Mission régionale d'autorité environnementale
ÎLE-DE-FRANCE

**Avis délibéré
sur le projet de renouvellement urbain
(NPNRU) du Bois de l'Etang à La Verrière (78)**

N° APJIF-2025-098
du 03/12/2025

Illustration 5 :

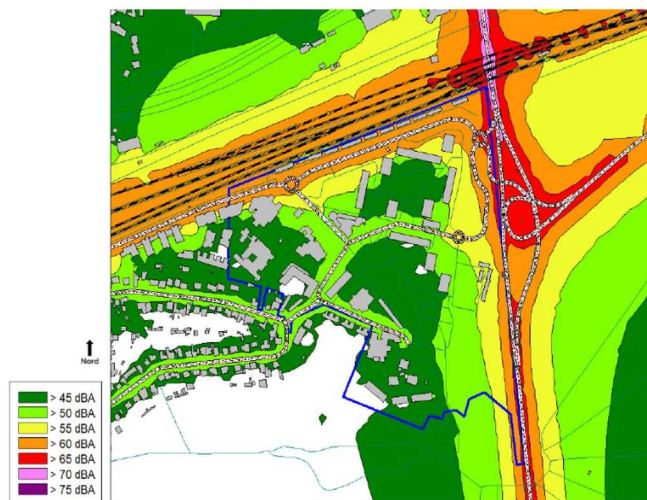
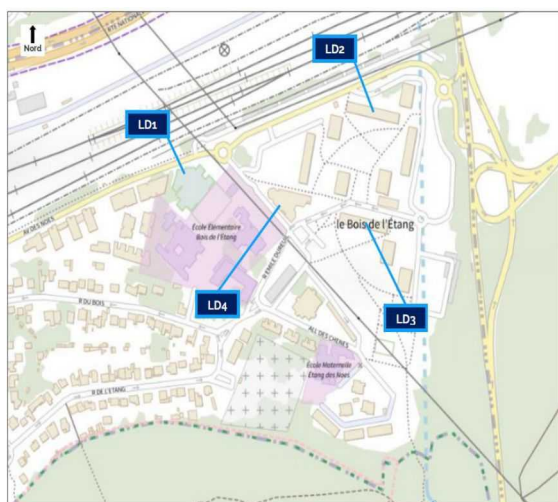
L'étude d'impact (pp. 261 à 263, EI pièce 03) présente des mesures de bruit réalisées in situ, sur deux périodes de 24h - les 9 et 10 janvier 2024 -, sur quatre points sur des toitures de bâtiments (LD1, LD2, LD3 et LD 4) dont deux (LD1 - gymnase, avenue des Noës, LD2 immeuble au nord du quartier) situés le long de la voie ferrée. Les niveaux sonores les plus élevés sont relevés au niveau de ces deux derniers points : 57,5 à 59 dB(A) LAeq sur la période 6h-22h, et 49,5 à 52 dB(A) LAeq sur la période 22h-06h.

L'étude d'impact (p. 262) conclut que ces résultats « diurnes » et « nocturnes » restent caractéristiques d'une zone en ambiance sonore modérée, y compris le long des voies bruyantes (la voie ferrée et la RD 58) puisque les niveaux sont inférieurs à 65 dB en période diurne et à 60 dB(A) en période nocturne. Ces seuils font références à l'arrêté du 5 mai 1995 relatif au bruit des infrastructures routières, qui s'impose aux maîtres d'ouvrage d'infrastructures routières nouvelles ou modifiées et vise à en limiter le niveau sonore. Ils ne concernent pas de fait la création de nouveaux bâtiments à proximité d'infrastructures bruyantes existantes et particulièrement les voies ferrées.

Des modélisations du bruit en tout point du secteur ont été réalisées et présentent (p. 264) l'état initial du site sous forme cartographique, pour la période diurne (6-22h) et nocturne (22-6h). L'intérieur de l'emprise de la Zac est caractérisé par des niveaux inférieurs à 50 dB (A), alors que la façade nord est exposée à des niveaux compris entre 55 et 60 dB(A) avec des secteurs exposés à des valeurs plus fortes comprises entre 60 et 65 dB(A). À nouveau, l'étude d'impact conclut (p. 265, EI, pièce 03) que : « les mesures et la modélisation du secteur d'étude en situation initiale ont permis de déterminer que le secteur d'étude est situé en zone d'ambiance sonore préexistante modérée. »

L'Autorité environnementale estime que l'approche de caractérisation est insuffisante pour plusieurs raisons :

- elle s'appuie uniquement sur la réglementation des routes nouvelles ou modifiée – compte-tenu d'une création de voirie au sein du projet – mais n'intègre pas le classement sonore départemental des infrastructures de transport terrestre, qui vise à protéger les habitants de nouveaux logements situés à proximité d'infrastructures bruyantes existantes. La voie ferrée et la RD 58 sont respectivement classées en catégorie 1 et 2 de ce classement sonore et sont donc identifiées territorialement comme particulièrement bruyantes, et des bâtiments d'habitations sont prévus à 50 m et la voie ferrée et 100 m de la RD58, soit au sein des périmètres de protection donnant lieu à une isolation renforcée ;

- la comparaison entre les valeurs mesurées et modélisées en LAeq et les valeurs de niveau sonores issus des cartes stratégiques de bruit arrêtées pour cette zone (concaténées par Bruitparif) présente des écarts très

importants : les cartes présentées par BruitParif indiquent des niveaux de bruit au droit des façades situées le long de la voie ferrée et de la RD 58 supérieurs à 70 dB Lden (et pouvant atteindre 75 dB Lden) donc bien supérieures aux niveaux modélisés par le maître d'ouvrage qui sont compris entre 60 et 65 dB LAeq. De même, considérant le cœur de la Zac, BruitParif indique des niveaux de bruit compris entre 55 et 65 dB Lden quand la modélisation annonce des niveaux plus faibles compris entre 45 et 50 dB Lden ;

- les pics de bruit ferroviaires n'ont pas été correctement caractérisés : l'étude acoustique présentée en annexe précise (p.14) que le niveau moyen au passage des trains est de 67dB LAeq. Cette caractérisation est insuffisante : elle ne traduit ni du nombre d'occurrences ni des niveaux maximaux réellement au passage des trains.

(2) L'Autorité environnementale recommande de :

- réévaluer et compléter la caractérisation des niveaux de bruit actuels et futurs auxquels sont exposés tous les bâtiments notamment ceux situés le long des voies bruyantes (voie ferrée et RD 58) en tenant compte des pics de bruit ferroviaires et des indicateurs énergétiques moyennés réglementaires (Lden et Lnight), et de justifier les écarts avec les valeurs des cartes stratégiques de bruit ;
- mettre en œuvre une démarche d'évitement et de réduction (par ex. mur anti-bruit) afin de réduire l'exposition aux nuisances sonores des futurs immeubles, y compris fenêtres ouvertes, en prenant en compte les pics de bruit ferroviaires et l'impact des démolitions.

Illustration 7 : Caractérisation du bruit à l'état initial par BruitParif (source : BruitParif)

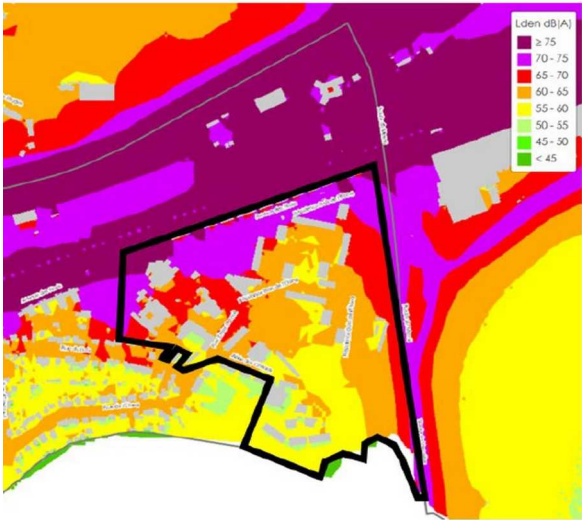
L'Autorité environnementale ajoute que le secteur ouest du quartier de Bois de l'Étang accueillera un nouveau groupe scolaire, exposé à des niveaux Lden supérieurs à 65dB(A) d'après les cartes stratégiques de bruit. Elle constate l'absence d'étude spécifique d'évaluation des impacts du bruit sur ce public sensible, alors que le bruit a un impact sur les capacités d'apprentissage des enfants puisqu'il est démontré qu'il perturbe les capacité cognitive à mener une tâche d'apprentissage. Elle suggère de développer des mesures d'évitement et de réduction des impacts du bruit en particulier sur ce secteur.

D'après les classements sonores, la voie ferrée et les voies routières au nord-est du site occasionnent des dépassements des valeurs limites réglementaires fixées respectivement à 68dB Lden pour le bruit routier et 73 dB Lden pour le bruit ferroviaire. Les bâtiments de logement existants au sein du secteur de la Zac sont d'ailleurs à ce titre identifié comme points noirs bruit à résorber par l'Anru et l'Ademe⁴.

Illustration 9 : Carte d'implantation des sondages sur le site du projet
(source : p. 64, Étude d'impact, pièce 03)

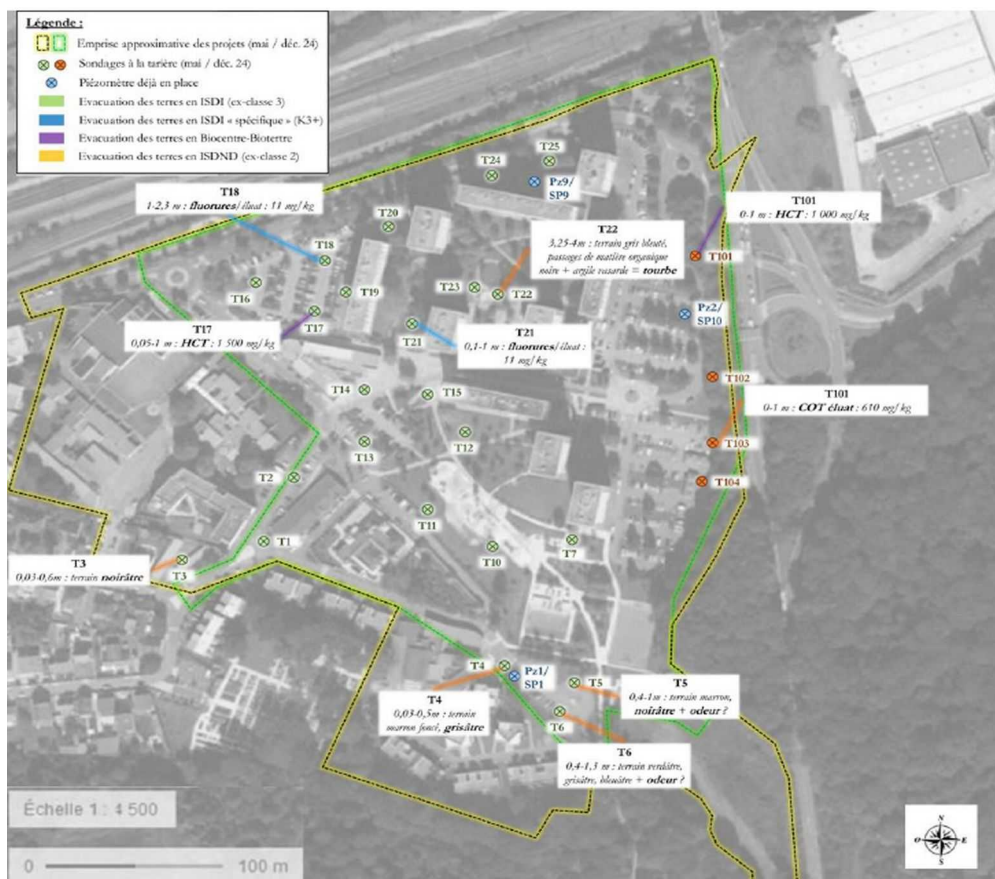
Les enjeux de la pollution des sols ne sont traités que très partiellement. L'étude d'impact (pp. 59 à 64, EI, pièce 03) présente certes un diagnostic des sols fondé sur différentes études et investigations in situ. Le sol sur l'emprise du projet est susceptible de comporter des pollutions, en lien avec : des remblais, la pratique de la

mécanique de rue⁶ ayant déversé des huiles usagées, la présence de deux transformateurs, des incendies et d'anciens épandages de boues. La présence d'un pipeline est susceptible par ailleurs d'engendrer des pollutions accidentelles en cas de travaux. De fait les investigations ont identifié des pollutions aux métaux (plomb, chrome, molybdène), en hydrocarbures, en hydrocarbures aromatiques polycycliques (HAP). Plusieurs cartes indiquent la localisation des points de sondage. Le porteur de projet y indique les voies de traitement notamment en installation de stockage de déchets inertes (figure ci-après).

Par ailleurs, en l'absence de quantification de composés volatils, la voie d'exposition par contact indirect (inhalation) n'a pas été retenue. Et enfin, en l'absence de potager ou de jardins familiaux dans le cadre du projet, le risque d'ingestion n'a pas été retenu.

L'Autorité environnementale note que certains secteurs de la Zac n'ont jamais fait l'objet d'investigations in situ comme les secteurs situés à l'est et au sud-ouest tous deux concernés par des publics sensibles. Le secteur est concerne notamment le parc et les espaces de jeux pour les enfants tandis que le secteur sud-ouest est concerné par l'implantation du groupe scolaire (une école maternelle et une école primaire).

L'Autorité environnementale demande donc que les investigations soient poursuivies, en particulier sur les secteurs devant accueillir des personnes sensibles (groupe scolaire et espaces de jeux du parc) afin de garantir la compatibilité du sol et du sous-sol avec, d'une part, la sécurité des salariés en phase chantier et, d'autre part, avec les usages futurs en phase exploitation.

Il est de plus demandé que soient réalisés un plan de gestion ainsi qu'une étude quantitative des risques sanitaires (EQRS) assortie d'une analyse des risques résiduels (ARR) « prévisionnelle et validée », se basant sur des analyses de fonds de fouilles (à la base des zones excavées suite à dépollution mécanique ou réalisation des fondations et des sous-sols).

(4) L'Autorité environnementale recommande de :

- poursuivre les investigations de pollution des sols, dans les secteurs est et sud-ouest devant accueillir des populations sensibles (crèches et écoles, secteurs de jeux du parc) ;
- mettre en œuvre les mesures de vérification et de suivi des risques sanitaires et résiduels et de mettre en place un plan de gestion en vue de garantir la compatibilité des sites avec l'accueil d'usages sensibles au titre de la circulaire du 8 février 2007.

Illustration 10 : Implantation des servitudes d'utilité publique sur le site du projet : lignes THT, gazoduc et oléoduc (source : p. 208, Étude d'impact, pièce 03)

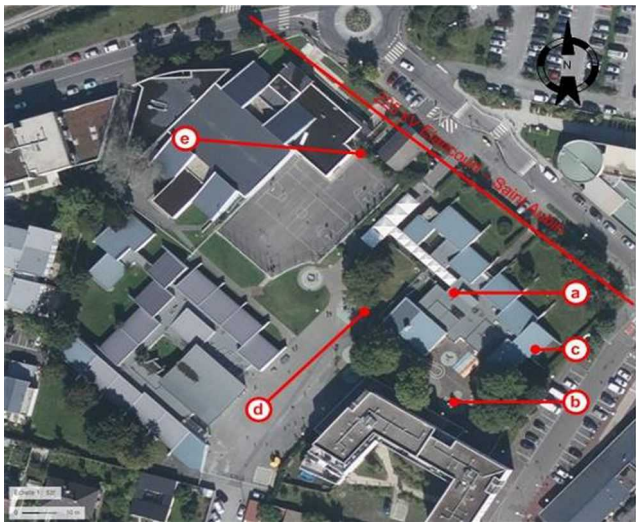
Même si les lignes électriques haute tension sont enterrées, leurs champs électromagnétiques subsistent en partie (p. 204, EI, Pièce 04). L'enfouissement permet de libérer du foncier en particulier les emprises foncières pour la réalisation des îlots E, F, B et H (p. 204, EI, Pièce 04).

Des mesures du champ électromagnétique (CEM) émis par cette ligne avant enfouissement ont été réalisées. Des points de mesures complémentaires ont aussi été installés sur l'emprise foncière de l'école pour évaluer l'exposition des élèves aux CEM. La figure suivante localise les points de mesures complémentaires. Les résultats indiquent une valeur maximale relevée de 0.58 μ T pour le champ magnétique 50 Hz. Cette valeur est d'après l'étude d'impact 500 fois inférieure au niveau de référence de la recommandation. Les valeurs au droit de l'école sont inférieures ou égales à 0,20 μ T – voir l'illustration 12. L'étude d'impact conclut qu'à l'état initial (avant l'enfouissement de la ligne) toutes les valeurs mesurées sont donc conformes aux niveaux de référence fixés par la recommandation 1999/519/CE.

L'Autorité environnementale rappelle qu'elle avait demandé dans son cadrage préalable du 30 décembre 2024, que les résultats de l'étude soient aussi comparés à l'instruction du 15 avril 2013 relative à l'urbanisme ainsi qu'aux valeurs retenues par l'Anses. Cette analyse est malheureusement absente de l'étude d'impact. Ces références demandent :

L'Autorité environnementale souligne toutefois que les valeurs au droit de l'école ne dépassent pas cette limite de 0,40 μ T.

L'étude d'impact (p. 28, EI, Pièce 04) mentionne également un enfouissement « de lignes haute tension le long de la RD58, en dehors du périmètre du quartier ». L'Autorité environnementale note toutefois l'absence d'analyse des éventuels impacts sanitaires de l'enfouissement de cette ligne THT le long de la RD58 notamment au regard des immeubles voisins. Ceci avait pourtant été demandé dans le cadrage préalable de la MRAe en date du 30 décembre 2024, compte tenu notamment de la faible distance séparant la ligne THT des immeubles du

quartier Bois de l'Étang situés le long de la façade est. La raison invoquée par le porteur de projet (p.28, EI pièce 04) que la ligne HTH se site en dehors du périmètre du projet n'est pas recevable.

(5) L'Autorité environnementale recommande de :

- analyser l'impact de l'enfouissement de la ligne THT le long de la RD 58 sur les logements réhabilités et nouvellement construits compte tenu de la faible distance les séparant ;
- mettre en œuvre et assurer le suivi des plans de contrôle et de surveillance des champs électromagnétiques des lignes THT enterrées.

Illustration 12 : Émissions annuelles de GES « Avec Projet » avec les émissions de la démolition/construction/réhabilitation amorties sur 50 ans (source : p. 322, Étude d'impact, pièce 04)

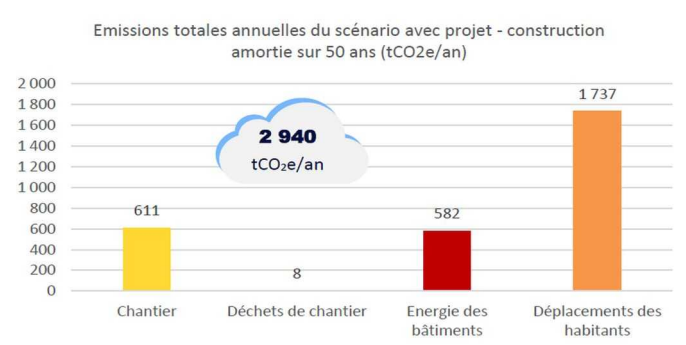
L'Autorité environnementale note, sur la base du bilan annuel des émissions de GES, que l'un des postes non négligeable émettant des GES est celui de la construction, lequel intègre les démolitions (démolitions d'im-

meubles et de box). Il aurait été intéressant de connaître la part relative aux seules démolitions et de proposer un scénario qui favorise davantage la réhabilitation plutôt que la démolition.

L'Autorité environnementale note que l'un des postes le plus émetteur de GES est celui des mobilités en lien avec l'usage de la voiture. Elle souligne par conséquent l'importance de développer les réseaux de bus et de les rendre attractifs au droit du projet. Elle souligne aussi l'utilité de maintenir des stationnements pour les habitants pour leur permettre de stationner leur voiture en journée (cf p13, le paragraphe sur l'enclavement et les mobilités).

(6) L'Autorité environnementale recommande de développer le réseau de lignes de bus reliant le quartier aux gares les plus proches.

(7) L'Autorité environnementale recommande d'estimer la part du bilan carbone relative à la phase de démolition
